Modulo per la presentazione delle osservazioni per i piani/programmi/progetti sottoposti a procedimenti di valutazione ambientale di competenza statale

ID: Codice procedura (ID_VIP/ID_MATTM):12691

“Progetto di un impianto eolico denominato "Pitigliano" ubicato nei comuni di Pitigliano (GR) e Sorano (GR) costituito da 20 (venti) aerogeneratori di potenza nominale 7,0 MW per un totale di 140,0 MW con relative opere connesse ed infrastrutture indispensabili”

Immagine 1. Vincoli ex art. 136 del CBC dal PIT della Regione Toscana e zona approssimativa dove è progettato l'impianto industriale.

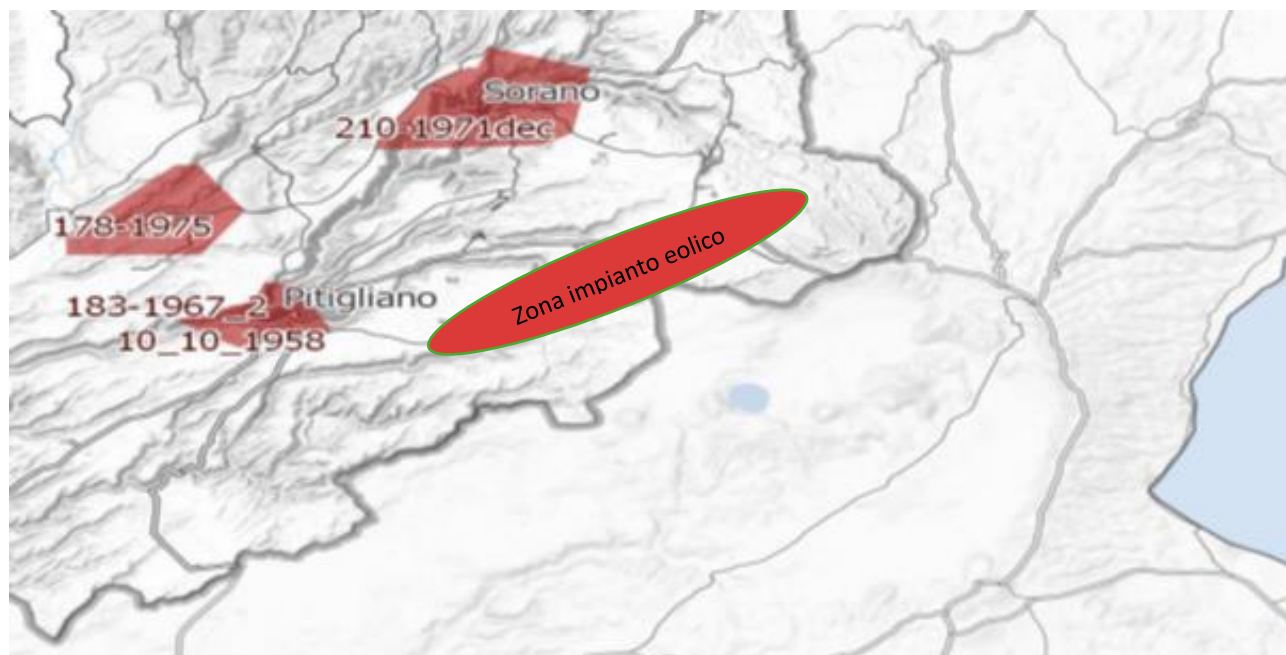
Al contrario si evidenzia che l'impianto eolico industriale citato non solo ricadrebbe con tutti e 20 gli aerogeneratori all'interno delle fasce di rispetto di 3 km di due vincoli paesaggistici di notevole interesse pubblico esistenti nella Regione Lazio e con una parte di essi nel vincolo paesaggistico del Centro abitato di Sorano (GR) quindi in aree non idonee all'installazione di impianti di energia rinnovabile. Addirittura, alcuni aerogeneratori sarebbero ubicati a poche centinaia di metri dai perimetri dei due vincoli paesaggistici laziali ex art 136 del CBC.

Inoltre, come sostiene la Proponente parte dell'impianto si verrebbe a trovare a 3,5 km dal centro abitato di Sorano. Infatti, tre degli aerogeneratori WTG 08, 09, 10 sono addirittura all'interno delle fasce di rispetto dei 3 km del suo vincolo paesaggistico di notevole interesse pubblico ex art 136 del CBC. Si evidenzia che così si crea

un'ulteriore incompatibilità con la tutela del Paesaggio.

Immagine 3. Cumulo di una parte di impianti eolici, fotovoltaici e geotermici industriali in progettazione ed esistenti intorno all’eolico industriale “Pitigliano”.

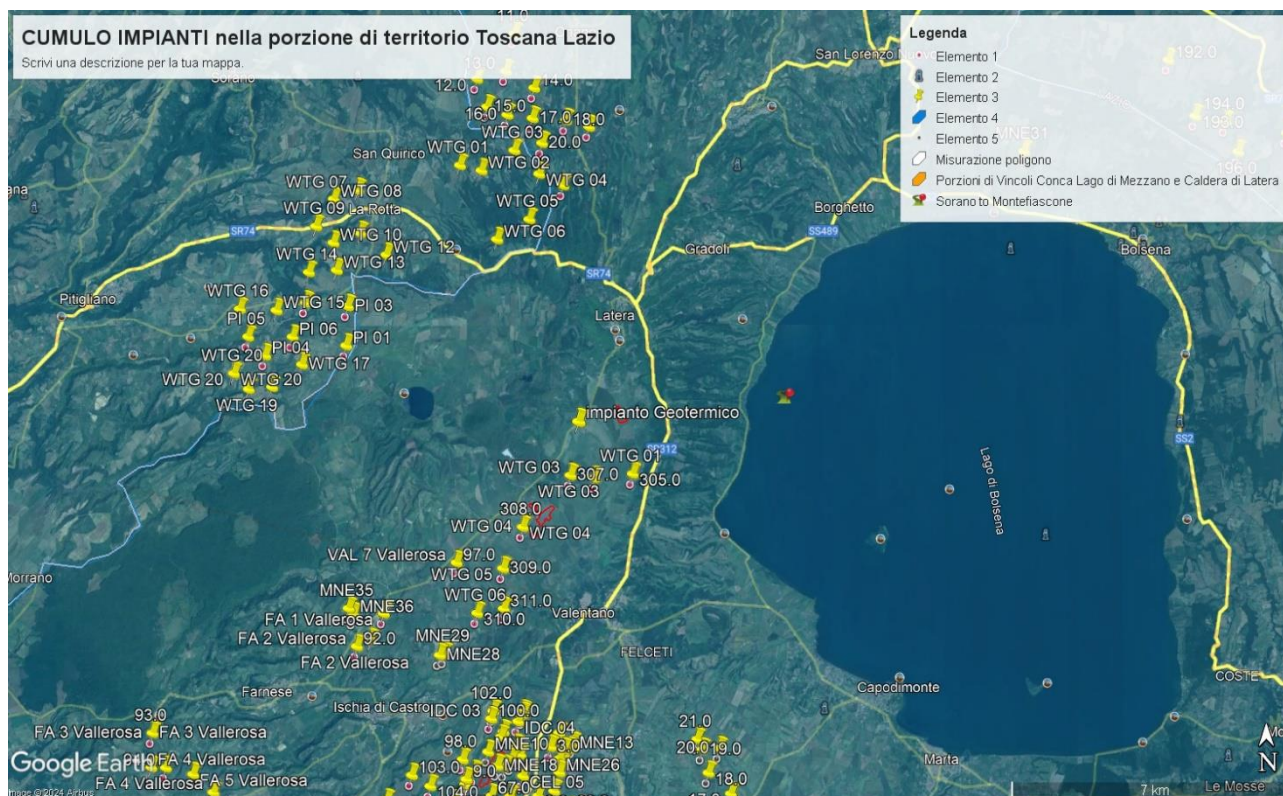
Tornando alle Linee guida nazionali, l’allegato IV dedica il paragrafo 3 agli impatti visivi e quelli sui Beni Culturali, Paesaggistici, Naturalistici e Culturali, dove viene detto che la valutazione dell’impatto visivo dovrà essere effettuata tenendo conto “**degli elementi caratterizzanti e qualificanti il paesaggio, effettuata alle diverse scale di studio (vasta, intermedia e di dettaglio...**”. Le analisi debbono non solo definire l’area di visibilità dell’impianto eolico industriale, **ma anche il modo in cui l’impianto viene percepito all’interno del bacino visivo**. Le analisi visive debbono inoltre tener in opportuna considerazione **gli effetti cumulativi derivanti dalla compresenza di più impianti**”. Nella Relazione Paesaggistica e nello Studio di Impatto Ambientale prodotte dalla proponente come già evidenziato è stato ignorato il vincolo paesaggistico di notevole interesse pubblico ex articolo 136 del Codice dei

Beni Culturali “*Ambito paesaggistico, geologico e geomorfologico dell’orlo della caldera di Latera ...*” Non vengono nemmeno citati gli impianti eolici in progetto al MASE, il “Rempillo” (6 aerogeneratori) e un altro in verifica amministrativa di 14 aerogeneratori e 72, 6 MW. Ad oggi nei territori di Pitigliano, Sorano e in quello limitrofo potenzialmente potrebbero essere insediati 40 aerogeneratori alti 200 metri e larghi 170. Ma la proponente non cita neanche altri impianti che creerebbero il cumulo e quindi maggiore impatto. Infatti, sul territorio della “Città del Tufo” (Sorano e Pitigliano) impatterebbero anche l’impianto eolico “Montarzo” di Onano con 13 aerogeneratori con le dimensioni ricordate, l’altro eolico industriale nel territorio di Valentano con sette aerogeneratori (stesse dimensioni), gli impianti di Farnese con un minieolico di 3 Torri alte 60 metri già installate in località Poggio del Crognolo e l’impianto eolico industriale “Vallerosa” (7 aerogeneratori alti 200 metri e larghi 158 metri) in procedura VIA presso la Regione Lazio. Inoltre, altri impianti del minieolico già presenti a Valentano, Cellere e Piansano e due progetti eolici industriali con le stesse dimensioni (200 m x 170 m) nel Comune di Ischia di Castro. La valutazione del cumulo non prende neanche in considerazione gli impianti industriali di fotovoltaico e agrivoltaico in progetto a Farnese, Valentano, Ischia di Castro, Cellere. L’impianto geotermico in procedura Via al MASE, progettato nella Caldera di Latera. Quindi è stata effettuata una valutazione del potenziale impatto cumulativo non veritiera a dispetto di quanto affermato dalla proponente che sostiene di aver preso in considerazione uno spazio di 10 km intorno al suo impianto per gli impatti che si creerebbero.

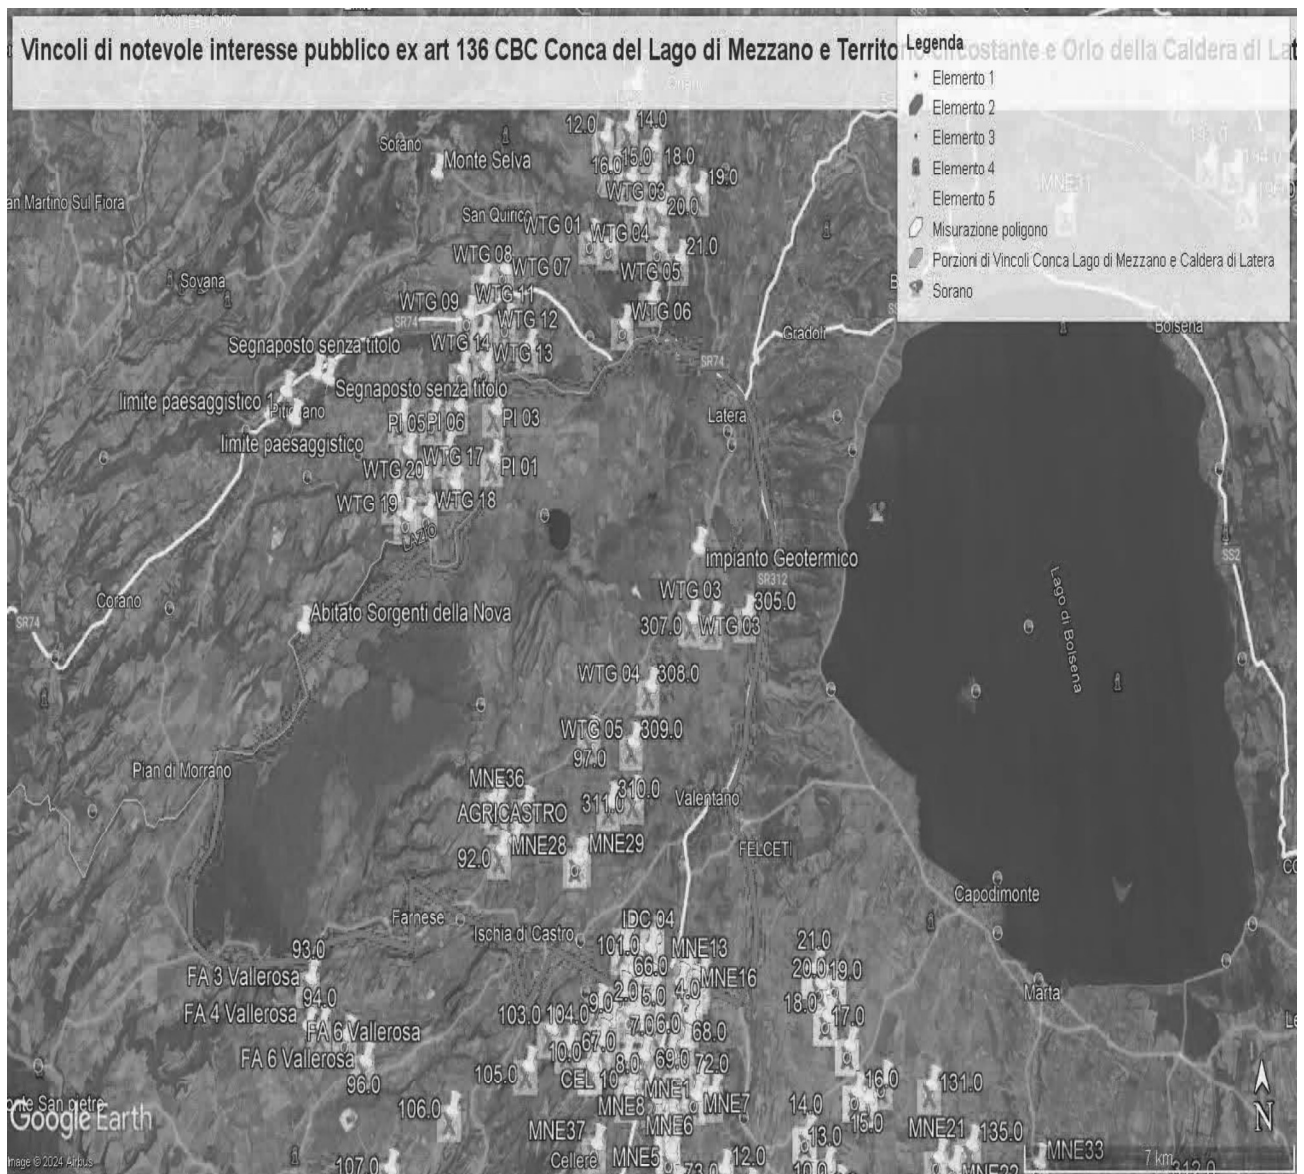
Come è illustrato nell'immagine si ribadisce che l'impianto industriale "Pitigliano" ricade completamente all'interno delle fasce di rispetto dei due vincoli di notevole

interesse pubblico e lambisce quelle di un terzo vincolo e quindi come affermato dal Consiglio di Stato nelle sentenze citate, l'impianto è insediato in area non idonea ai sensi dell'art. 20 comma 8 lettera c quater del D.Lgs. n. 199/2021 e ss.mm.ii al contrario di quanto sostiene la proponente.

IMMAGINE n. 3 Impianto eolico industriale “Pitigliano” e distanze aerogeneratori dai Vincolo “Orlo della Caldera di Latera.

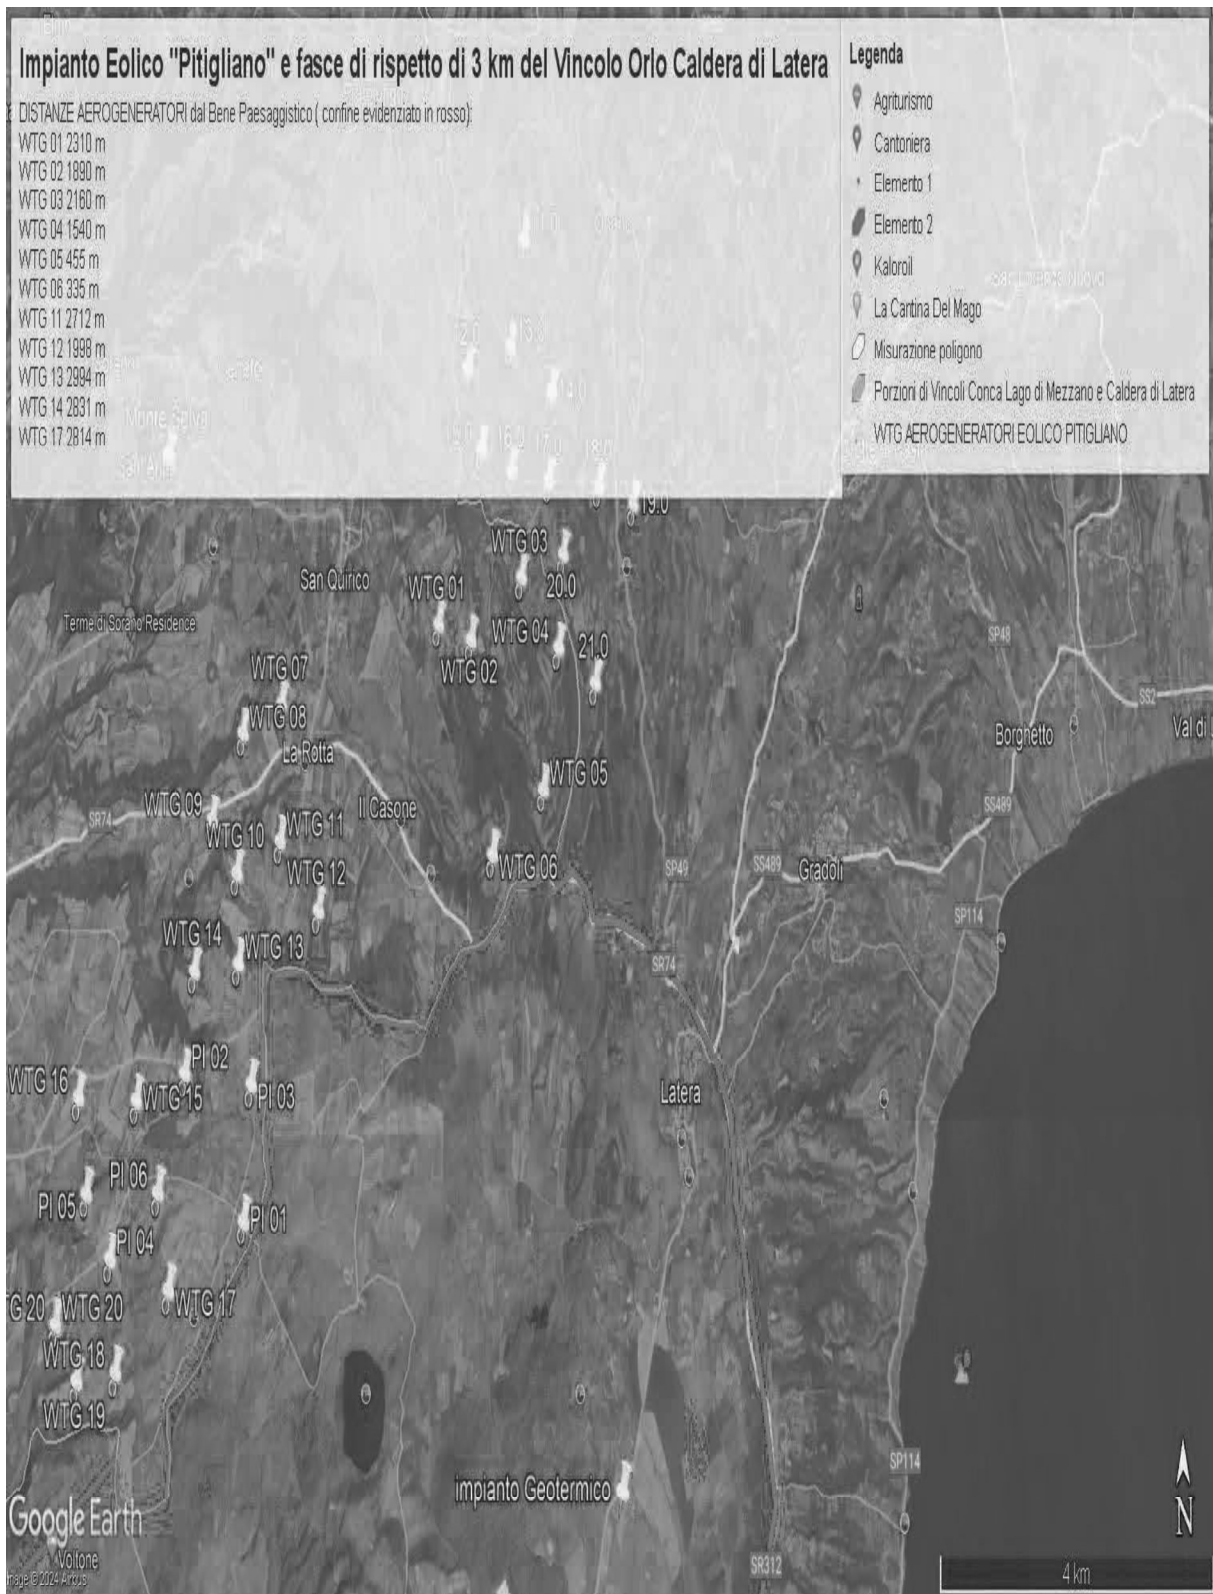
Concludendo, si evidenzia ancora che la proponente non effettuando la procedura prevista dalla Parte III delle Linee Guida nazionali ha ignorato un vincolo paesaggistico di notevole interesse pubblico istituito con un provvedimento del Segretariato regionale del Ministero della Cultura per il Lazio che ha emanato il Decreto di dichiarazione di notevole interesse pubblico n. 22 del 15.02.2024 ai sensi e per gli effetti dell'art. 136, co. 1, lett. c) e d) del decreto legislativo 22 gennaio 2004, n. 42, "Ambito paesaggistico, geologico e geomorfologico dell'orlo della caldera di

IMMAGINE n 5. Mappa eolici elaborata dall'Associazione Amici della Terra. La mappa evidenzia il cumulo degli impianti tra Lazio e Toscana.

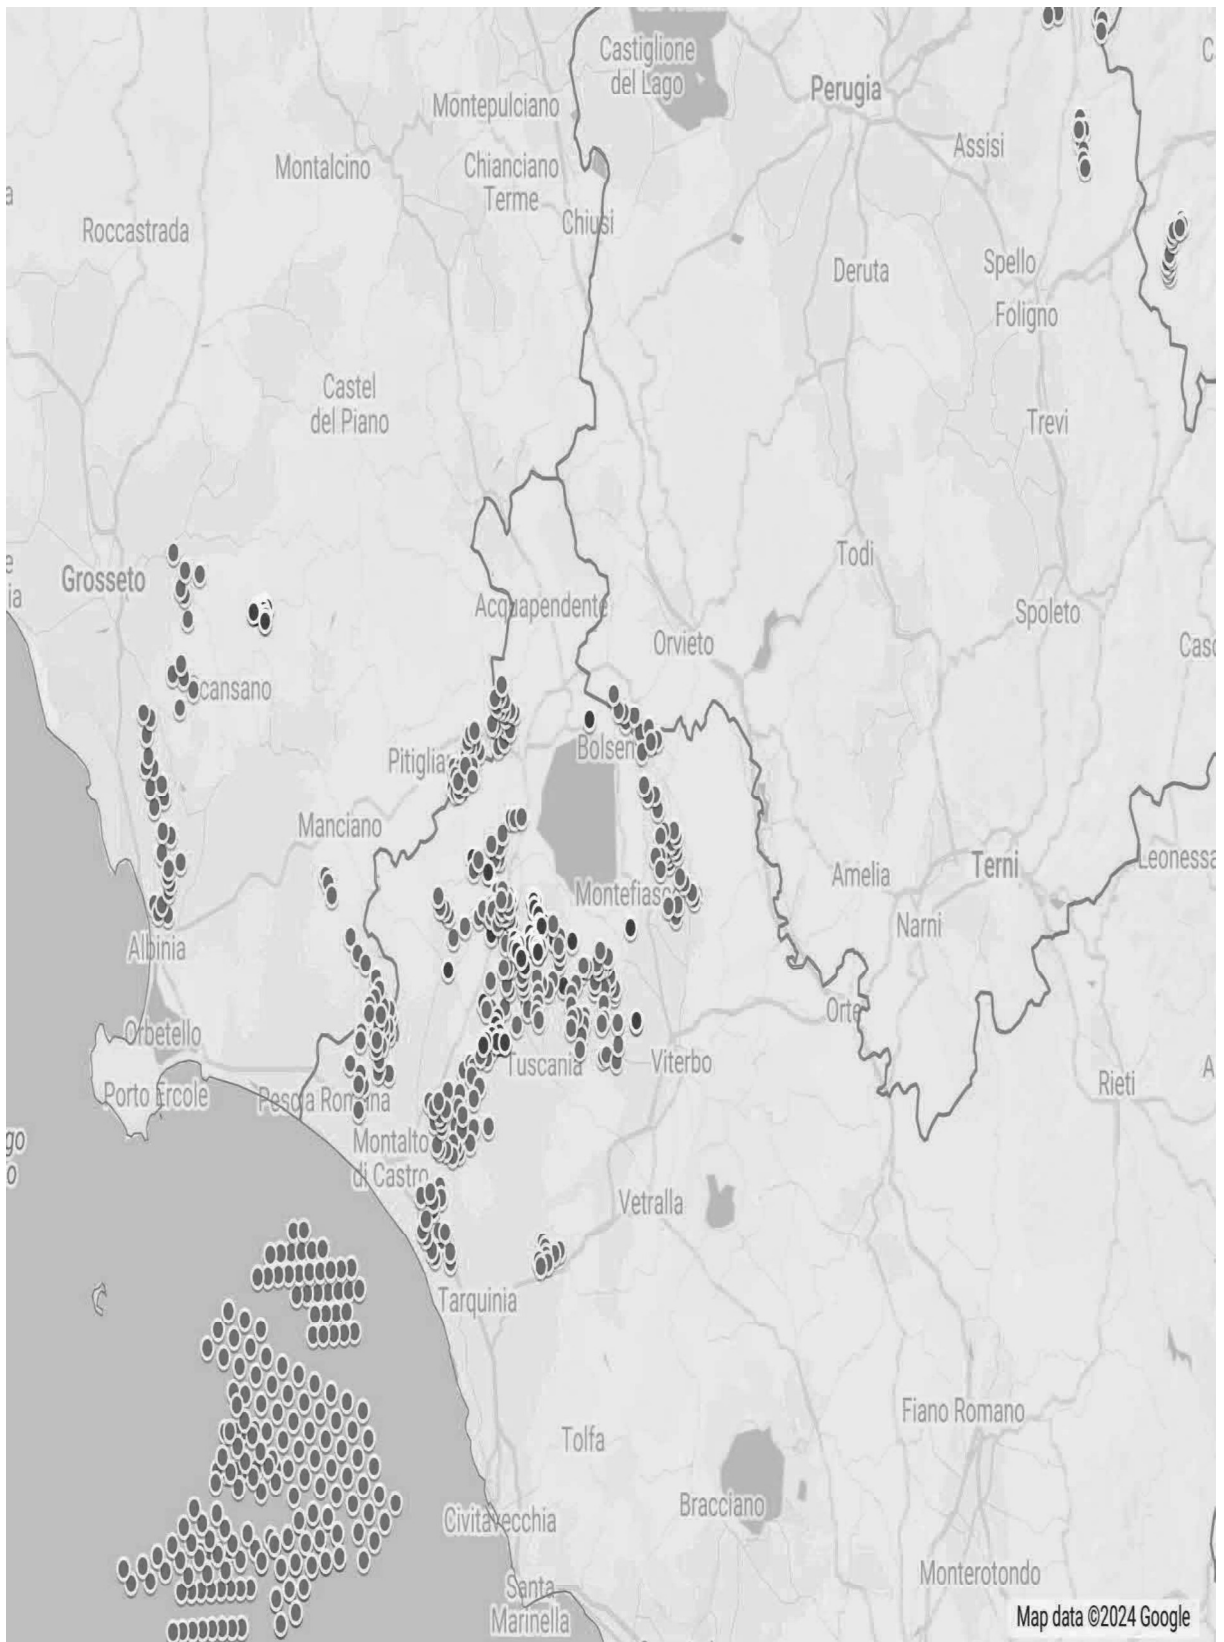
Riguardo al cumulo degli impianti FER, le mappe prodotte dalla proponente riguardano, come già evidenziato, soltanto una parte molto piccola degli impianti FER dell'area intermedia e vasta e in particolare di quelli eolici che contribuiscono a creare un notevole cumulo e la saturazione del territorio tosco laziale. Riguardo al cumulo dei soli impianti eolici si riporta la mappa dell'intervisibilità degli impianti eolici elaborata dall'Associazione nazionale “Amici della Terra”.

Se agli impianti eolici rappresentati qui sopra che non comprendono sia l'impianto eolico Pitigliano e le altre 14 pale del progetto eolico in verifica amministrativa sempre nel territorio di Pitigliano si aggiungono i migliaia di ettari (7000 fin'ora) di territorio occupato dagli impianti fotovoltaici e agrivoltaici e dalle altre tipologie appare chiaro il numero spropositato degli impianti FER nella bassa toscana e nella Tuscia.

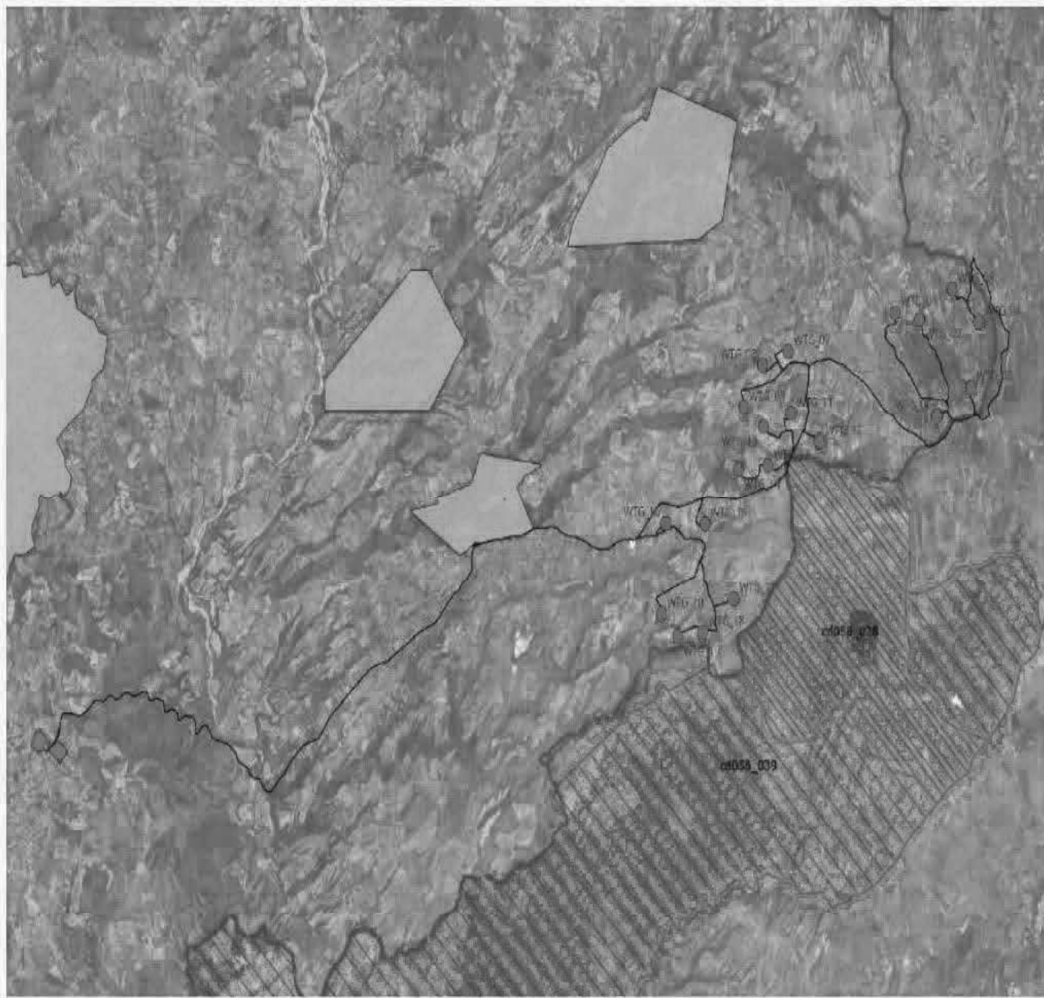
IMMAGINE n. 4 Si evidenzia che i tre aerogeneratori WTG 07, WTG 08 e WTG 09 impattano con il vincolo paesaggistico di notevole interesse pubblico del Centro Storico di Sorano. Il WTG 07 si troverebbe a 2828 m, WTG 08 2504 e WTG 09 2990. Il cavidotto dell'impianto invece impatta in buona parte del Vincolo paesaggistico ex art. 136 del CBC del Centro Storico di Pitigliano.
